RELATÓRIO DE CONSULTA PÚBLICA

Avaliação de Impacte Ambiental n.º 3650

Projeto “Eixo Ferreira do Alentejo – Vale Pereiro – Sines, a 400kV”

Dezembro de 2023

Legenda: **Imagem da esquerda:** os círculos a vermelho correspondem ao que é assinalado na imagem da direita. **Imagem da direita:** a verde - Rota Vicentina, a vermelha - etapa dos Caminhos de Santiago de Compostela.

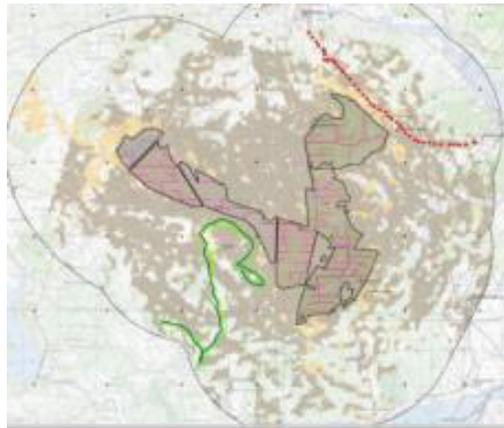
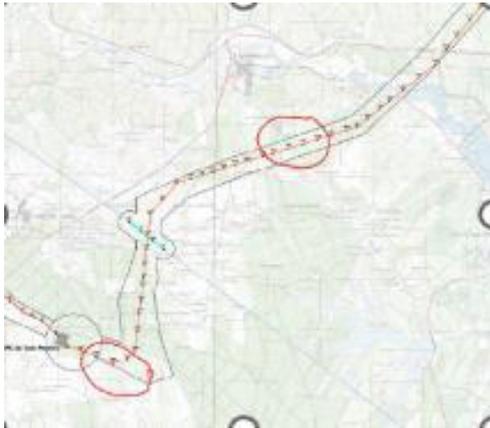
- O promotor refere que os elementos de valor patrimonial como percursos turísticos ou trilhos pedonais existentes são relevantes para a análise da paisagem, mas terá propositadamente esquecido que a linha passa em cima de uma etapa da Rota Vicentina e da sexta etapa dos Caminhos de Santiago de Compostela.
